改善箇所説明図

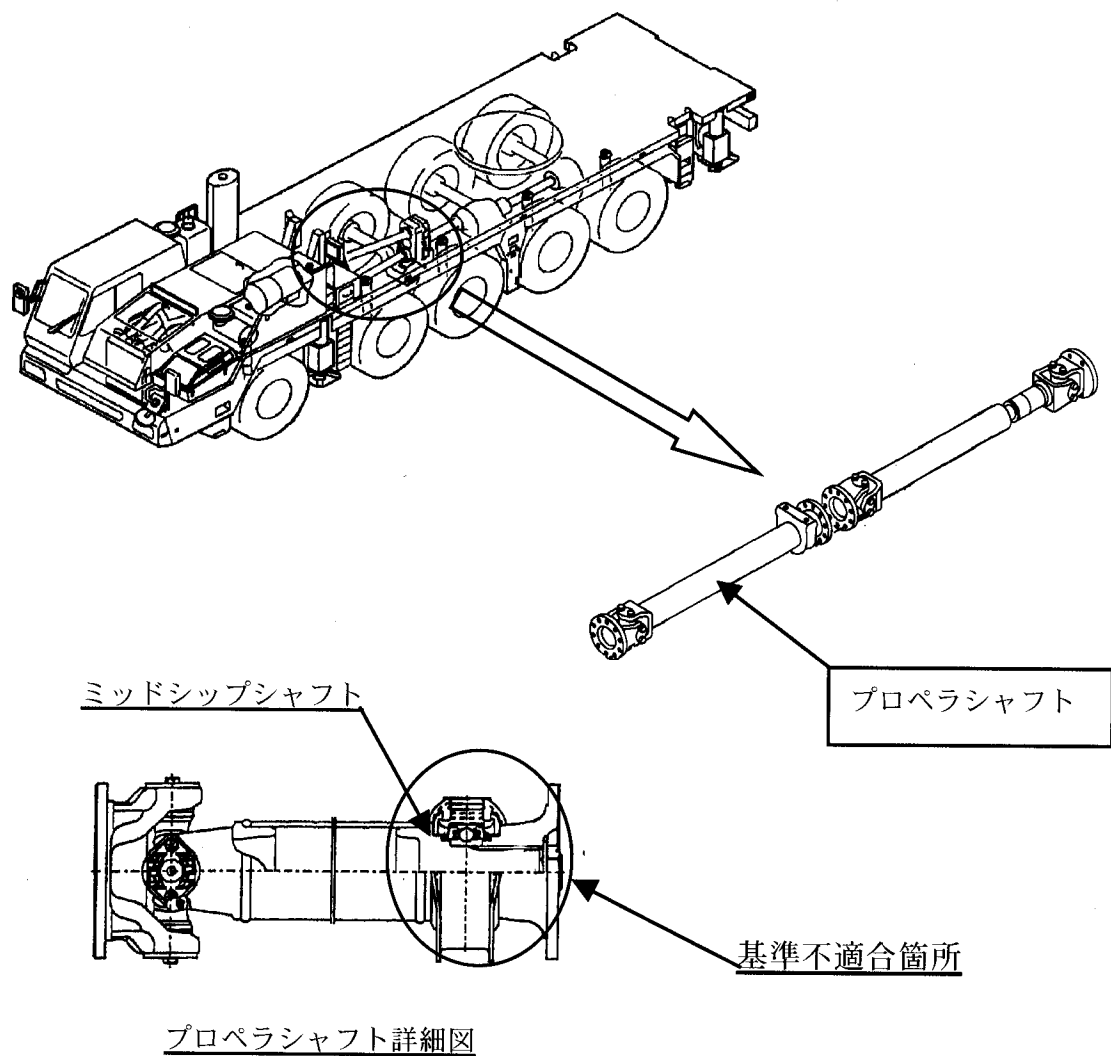
製造工程において、変速機から副変速機間のプロペラシャフトの焼入れ作業が不適切なため、焼入れ不良により、強度が不足しているものがある。
そのため、そのまま使用を続けると、プロペラシャフトが折損し、走行不能に至るおそれがある。

全車両、当該プロペラシャフトを良品と交換する。

注：  交換部品を示します。

識別：改善措置作業完了車には、プロペラシャフトの任意の位置に白色のペイントを付する。
